## Granskningsutlåtande

### **Detaljplan för del av Norra Djurgårdsstaden, Gasverket Västra m.m (del av Hjorthagen 1:3 m.fl) i stadsdelen Hjorthagen i Stockholm Dp 2011-17188-54**

*Karta med rödmarkering för idrottshallen som utgår ur detaljplan 2011-17188 och fortsätter utredas i ny detaljplan, dnr 2015-07196.*

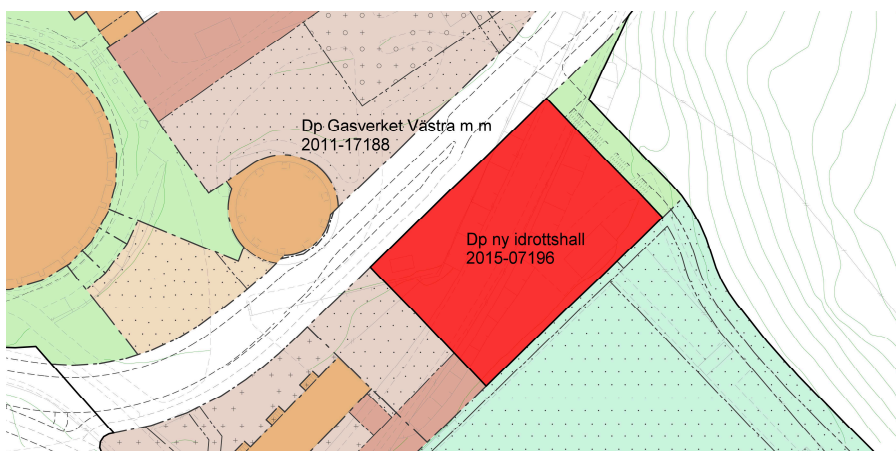
Fastighetskontoret är inte som blivande ägare och förvaltare beredd att ta på sig de risker som är förknippade med en nedgrävning av idrottshallen. Det handlar om ett risktagande under en kommande förvaltningsperiod på många år utifrån de förutsättningar som kommit fram under pågående projektering. Den i planen angivna högsta byggnadshöjden för idrottshallen får inte förutsätta att den ska vara nergrävd.

Sammanlagt 17 risker under förvaltningsskedet har identifierats vid nedgrävd hall där golvet hamnar under grundvattennivån. Av dessa risker kan nämnas svårigheten att upprätthålla en tät konstruktion med risk för fuktskador, risk för sättningar för den egna och intilliggande byggnad, risk för att ledningar kan spricka på grund av rörelse, vilket kan kontaminera grundvattnet samt risk för rörelser i den slänt som delvis omsluter byggnaden samt risk för att 10-årsregnen påverkar lyftkraften på byggnaden. Den nedgrävda konstruktionen som sådan kommer också erfarenhetsmässigt att innebära ökade drift och underhållskostnader.

Fastighetskontoret vill istället utföra en högkvalitativ idrottshall i markläge anpassad till omgivande befintlig och blivande bebyggelse. En sådan hall skulle vara befriad från de risker och därmed kostnader som en nergrävning innebär. Taket skulle kunna förses med solcellsmoduler för att i första hand tillgodose det egna behovet av el. En fördel som också bättre tillgänglighet i förhållande till en nedgrävd hall.

*Frågan om idrottshallens grundläggningsnivå ska utredas vidare av staden vilket innebär att byggrätten för idrottshallen ska undantas i godkännandebelutet och det följande antagandebeslutet för att inte förskjuta dessa tidsmässigt. En egen detaljplan startas upp för idrottshallen med diarienummer 2015-07196. Stadsbyggnadskontoret vill framhålla att områdets förutsättningar (med markföreningar) ställer krav på gas- och vattentät konstruktion redan från början och att exempelvis skolan på motstående sida vägen från idrottshallen löser liknande typ av utmaningar med sin källarvåning. I planeringen av Gasverket har det varit en förutsättning att idrottshallen grävs ner för att tillgodose ett flertal intressen och tillskapa kvaliteter såsom bevarande av vy i dalstråket, bevarande av ekologisk spridningskorridor samt tillskapande av spontanidrottsyta på taket för att avlasta den relativt sett lilla skolgården. Dessa aspekter studeras vidare i relation till grundläggningsnivån för idrottshallen inom arbetet med den nya detaljplanen.*

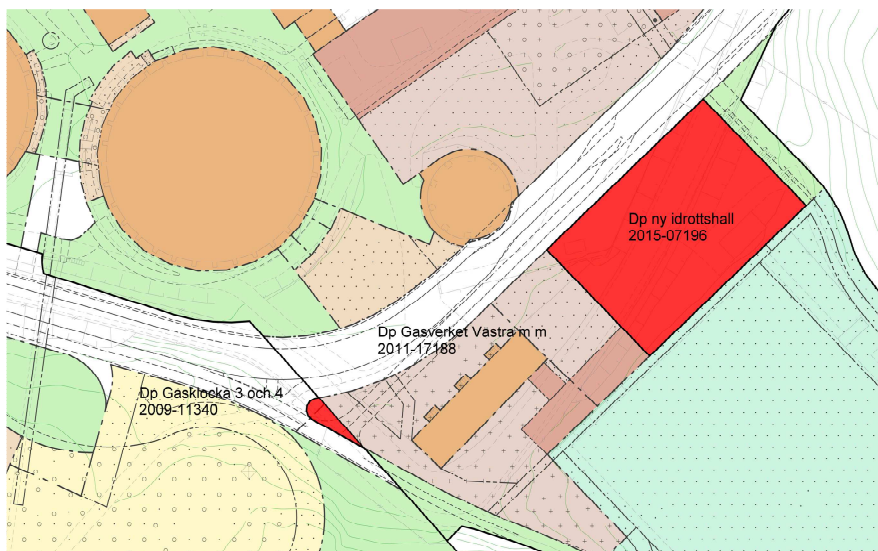
- **Idrottshallen lyfts ur detaljplanen.** Efter granskningen och inför antagandet av detaljplanen har den delats i två delar. För denna detaljplan (2011-17188) innebär det att idrottshallen utgår och överförs till en egen detaljplan (se karta nedan). I planbeskrivningen och i kvalitetsprogrammet för gestaltning finns beskrivningar av idrottshallen kvar för att ge en bild av helheten, trots att det är utanför planområdet.

- **Liten del av förskolegården lyfts ur detaljplanen.**  
Detaljplanen omfattar ett litet område (se karta ovan) som ingår i en angränsande detaljplan för gasklocka 3 och 4, Dp 2009-11340, vilken är överklagad och ännu inte har vunnit laga kraft. När detaljplan för gasklocka 3 och 4 togs fram planerades en viss sträckning av gång- och cykelvägen längs idrottsplatsen. När denna studerades vidare tillsammans med förskolegården i denna detaljplan (2011-17188), konstaterade projekt att en något justerad sträckning var bättre för att förskolegården blev större och för att korsningens utformning blev mer trafiksäker. Eftersom detaljplanen för gasklocka 3 och 4 är överklagad är det emellertid inte juridiskt möjligt att anta en ny plan för samma delområde, trots att det är den nya lösningen som staden avser genomföra. Kontoret föreslår därför att berört område utgår ur planområdet och att planen för gasklocka 3 och 4 ändras så snart den vunnit laga kraft, om den nya lösningen inte kan genomföras ändå, som en mindre avvikelse vid fastighetsbildningen.

*Karta med rödmarkering över områden som utgår ur detaljplanen. Idrottshallen fortsätter utredas i ny detaljplan. Det andra röda området är gång- och cykelväg i detaljplanen för gasklocka 3 och 4 och förskolegård i denna detaljplan, kontoret föreslår av juridiska skäl att området utgår ur detaljplanen (se nedan).*
